**Oggetto: Aeroporto di Bari. Master Plan aeroportuale. Indizione Conferenza dei Servizi in forma simultanea. Convocazione della seduta in modalità sincrona per il giorno 11 dicembre 2019.**

**Oggetto:** Art. 14-ter della legge 7 agosto 1990 n.241 e s.m.i. e D.P.R. 18 aprile 1994 n. 383 e s.m.i..  
AEROPORTO DI BARI-PALESE "Karol Wojtyla". Master Plan Aeroportuale. *Indizione  
Conferenza di Servizi in forma simultanea. Convocazione della seduta in modalità sincrona  
per il giorno 11 (undici) dicembre 2019.*

**Oggetto:** Art. 14-ter della legge 7 agosto 1990 n.241 e s.m.i. e D.P.R. 18 aprile 1994 n. 383 e s.m.i..  
**AEROPORTO DI BARI-PALESE "Karol Wojtyła". Master Plan Aeroportuale. Indizione**  
**Conferenza di Servizi in forma simultanea. Convocazione della seduta in modalità sincrona**  
**per il giorno 11 (undici) dicembre 2019.**

**RIPORTO INFORMATIZZATO DEL P.R.G.**  
**SU RILIEVO AEROFOTOGRAMMETRICO**

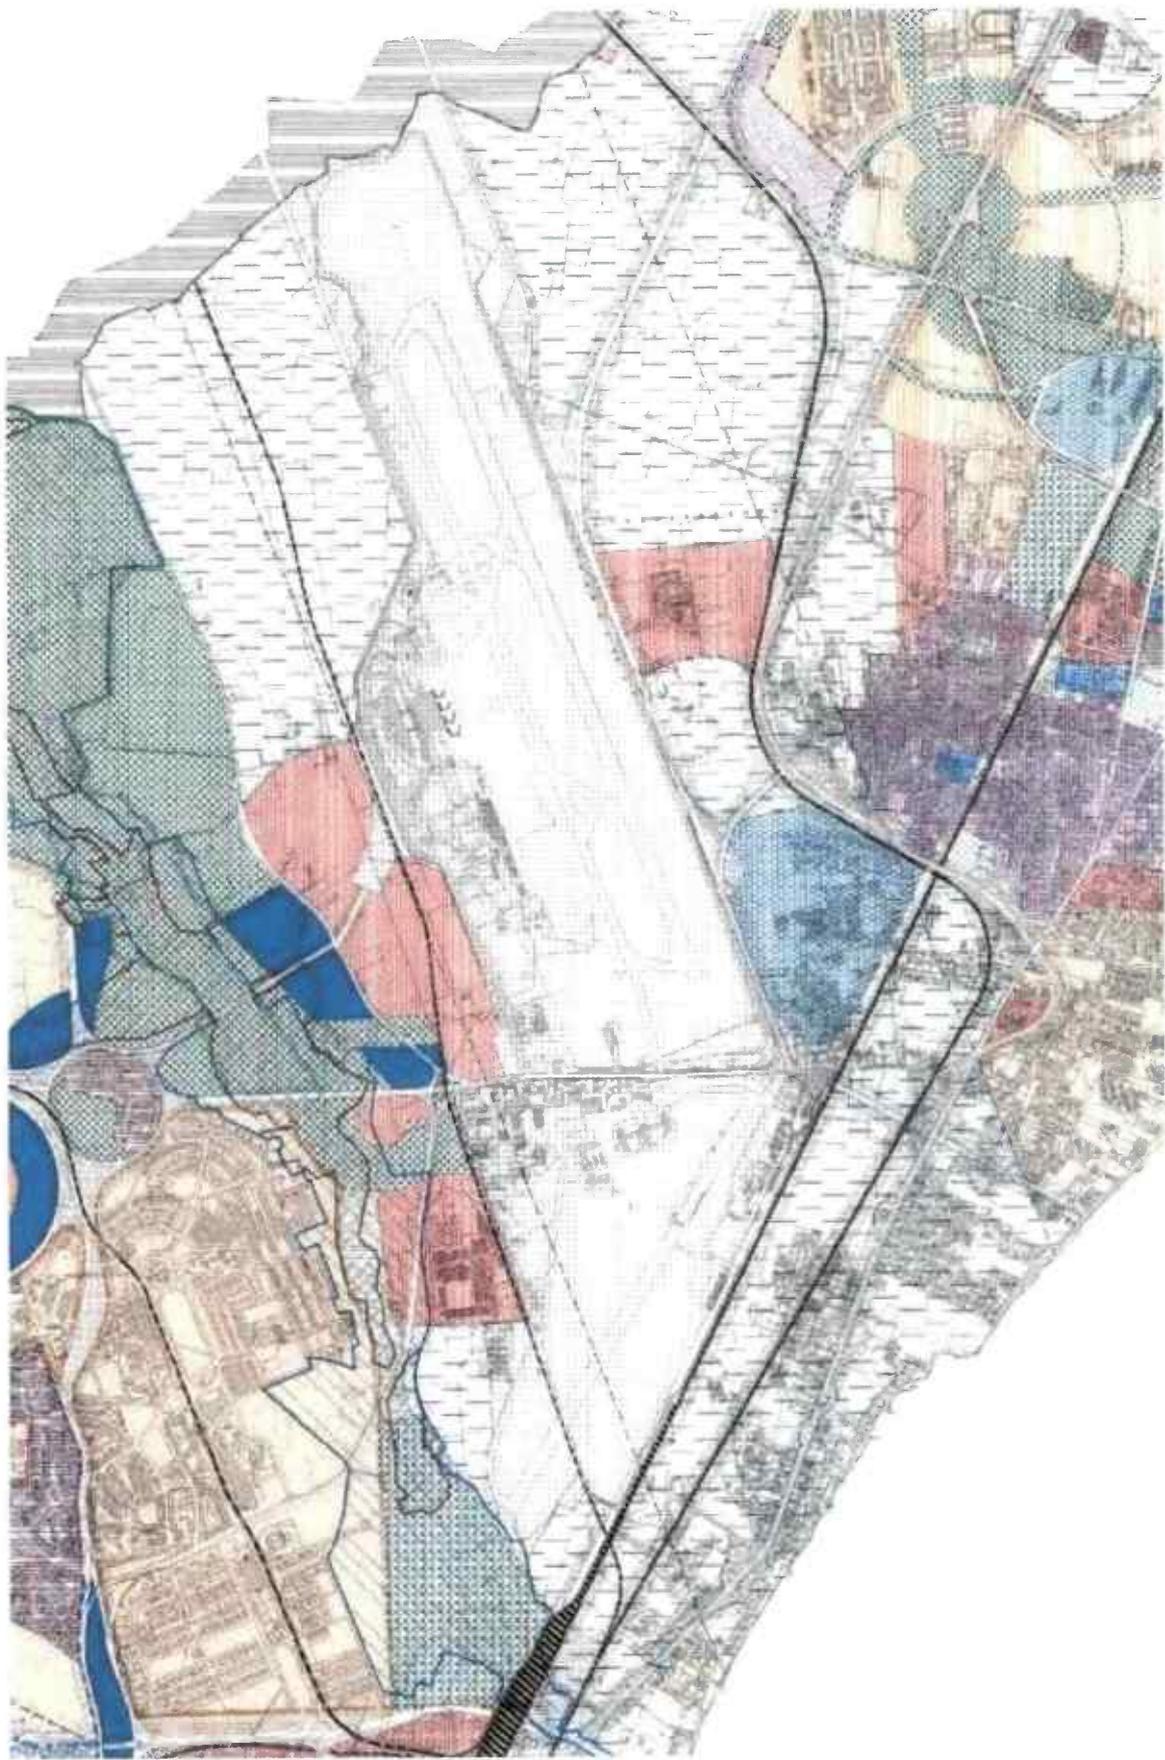
Si precisa che gli interventi in oggetto ricadono, ai sensi del Piano Paesaggistico Territoriale della Regione Puglia (PPTR), nell'ambito ivi rubricato "Paesaggi rurali", mentre, ai sensi del vigente Piano Regolatore Generale del Comune di Bari, la destinazione d'uso urbanistica non è rurale, come è possibile evincere dall'allegato alla presente (Allegato nr.2), tratto dal PRG pubblicato sul sito web del Comune di Bari al seguente link:
